REPUBLIKA HRVATSKA
MINISTARSTVO ZAŠTITE OKOLIŠA
I ENERGETIKE
10000 Zagreb, Radnička cesta 80
tel: +385 1 3717 111, faks: +385 1 3717 135

KLASA: UP/I-351-03/17-02/79
URBROJ: 517-03-1-3-1-18-7
Zagreb, 5. prosinac 2018.

RJEŠENJE O IZMJENI I DOPUNI UVJETA OKOLIŠNE DOZVOLE

I. Uvjeti iz Rješenja o okolišnoj dozvoli za postojeće postrojenje odlagalište otpada „Lončarica Velika“ (KLASA: UP/I-351-03/14-02/54, URBROJ: 517-06-2-2-1-16-110) od 18. travnja 2016. godine operatera UNIKOM d.o.o., mijenjaju se i dopunjaju navedenim u točki II. Izreke.

Prilog 1. –Schematski prikaz lokacije s mjestima emisija

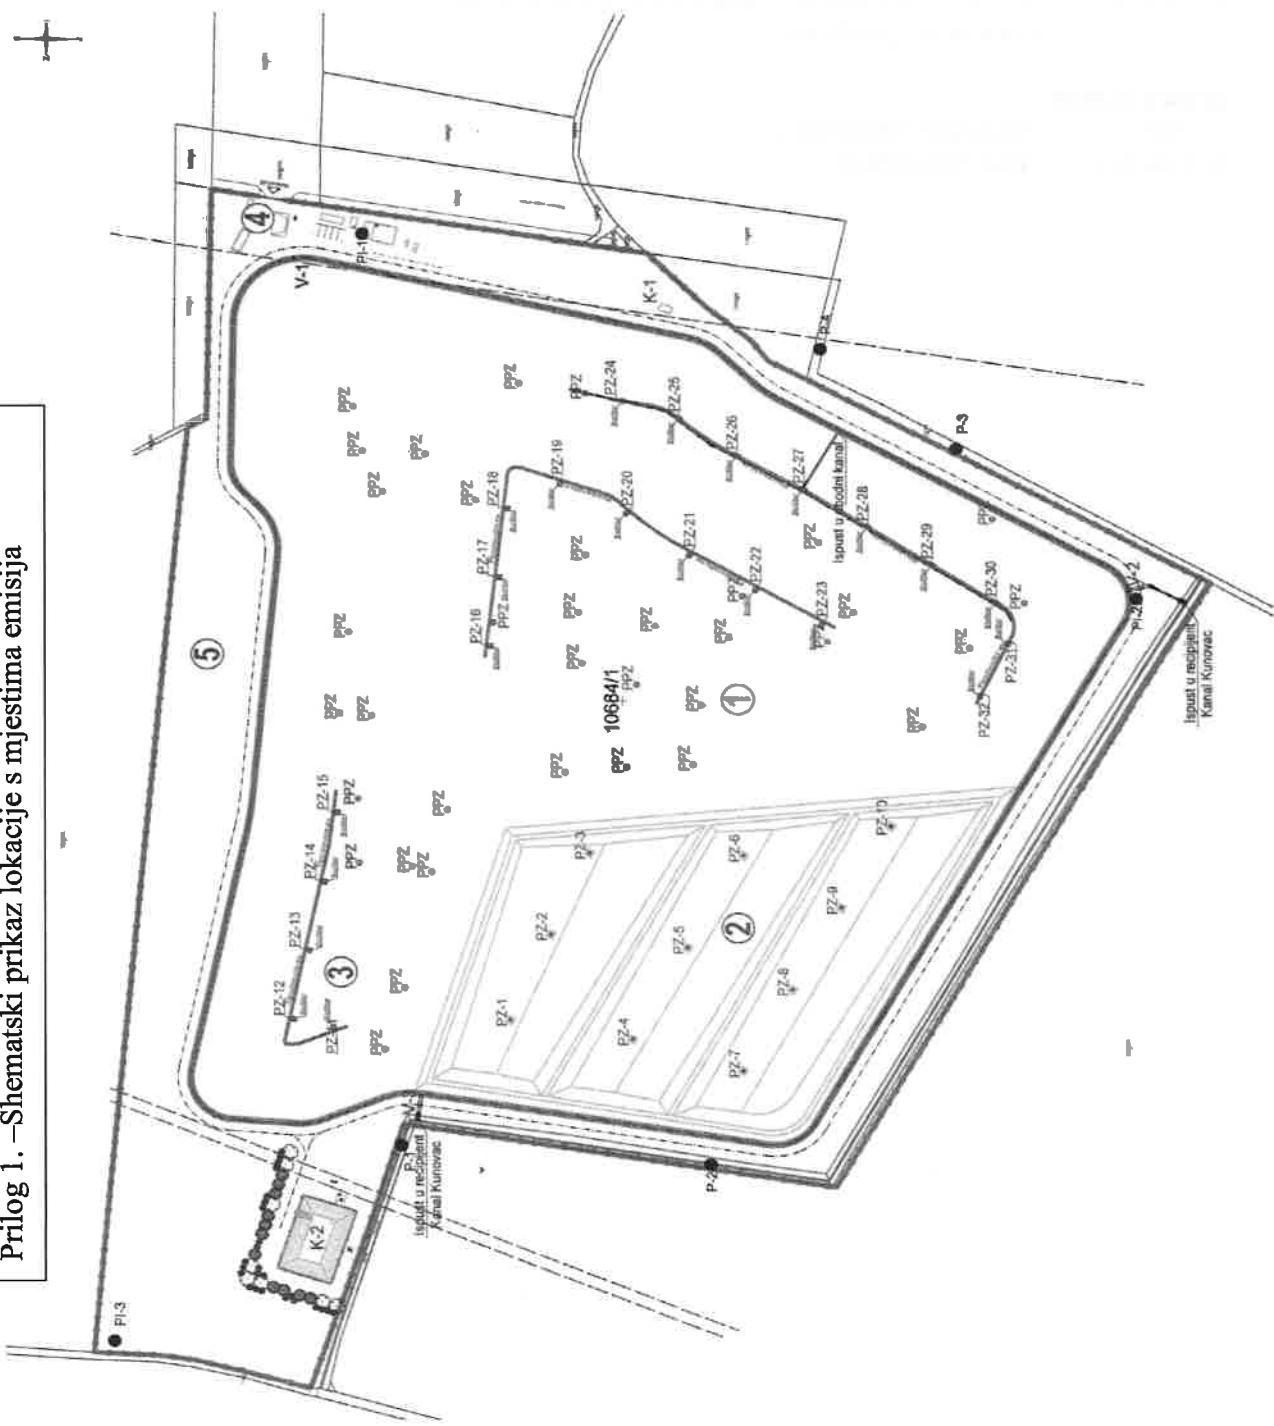
II.20. U rješenju Prilog 1. ukida se, te se rješava:

1.2.7. Otpad odlagati na novoizgrađenu odlagališnu plohu (oznaka 2, Prilog 1) sa ugrađenim donjim brtvenim slojem čija najveća vrijednost koeficijenta vodopropusnosti mora biti $k=10^{-9}$ m/s. (DIR Dodatak I. točka 3.)

1.2.11. Postojeće tijelo odlagališta (oznaka 1, Prilog 1.) zapunjeno otpadom kao i napušteni dio odlagališta na dijelovima (oznaka 3, Prilog 1.) na koje se otpad više ne odlaže, sanirati na način da se izvrši preslagivanje otpada kako bi se formiralo stabilno tijelo odlagališta i pokosi. Napušteni dio odlagališta (oznaka 3, Prilog 1.) sanirati na način da se ukloni gornji pokrovni sloj te izvrši preslagivanje otpada i formira tijelo odlagališta. Dijelove odlagališta na koje se otpad više ne odlaže zatvoriti ugradnjom završnog pokrovnog sloja u sklopu kojeg je brtveni sloj koji će sprječavati prodiranje oborinskih voda u tijelo odlagališta. Vrijednost koeficijenta propusnosti gornjeg brtvenog sloja može biti najviše 10^{-9} m/s. (DIR Dodatak I. točka 3.)

1.2.19. Procjedne vode sakupljati u sabirnom bazenu i laguni (oznaka K-1 i K-2, Prilog 1.). Rasprskivačima postavljenim na otpad procjednu vodu iz sabirne lagune (oznaka K-2, Prilog 1.) raspršivati po gornjoj plohi proširenog odlagališta. (*sukladno kriteriju 4. Priloga III Uredbe.*)

Prilog 1. Shematski prikaz lokacije s mjestima emisija, sastavni je dio ovog rješenja.

Na novoj kazeti je uspostavljen pasivni sustav otplinjavanja ugrađenim odzračnicima (oznaka PZ-7 do PZ-10, Prilog 1.) po tijelu odlagališta (*uvjet 1.2.14.*). Izgradnjom novih kazeta nove plohe, ugrađuju se i novi odzračnici (oznaka PZ-1 do PZ-6, Prilog 1.).

Procjedne vode s postojećeg tijela odlagališta skupljaju se u sabirnom bazenu (oznaka K-1, Prilog 1.) a s proširenog dijela odlagališta u novoj sabirnoj laguni (oznaka K-2, Prilog 1.) (*uvjet 1.2.19.*). Sa nove kazete za odlaganje otpada procjedna voda se skuplja ugrađenim drenažnim sustavom sa cijevima i odvodi u šahrt iz kojeg recirkulira po odloženom otpadu na novoj plohi. Izgradnjom lagune za prihvrat procjedne vode, recirkulacija će se provoditi iz lagune.

Sanacija se provodi preslagivanjem otpada kako bi se osigurali stabilni pokosi (faza 3 sanacije odlagališta). Višak otpada se odlaže na novoizgrađenu plohu. Ugrađuju se odzračnici – biofilteri za pasivno otplinjavanje (oznaka PZ-42 do PZ-46, Prilog 1.). Oko saniranog tijela odlagališta izvodi se obodni kanal iz kojeg će se sakupljena oborinska voda ispuštati preko taložnika u postojeći kanal oborinske odvodnje – Kunovec.
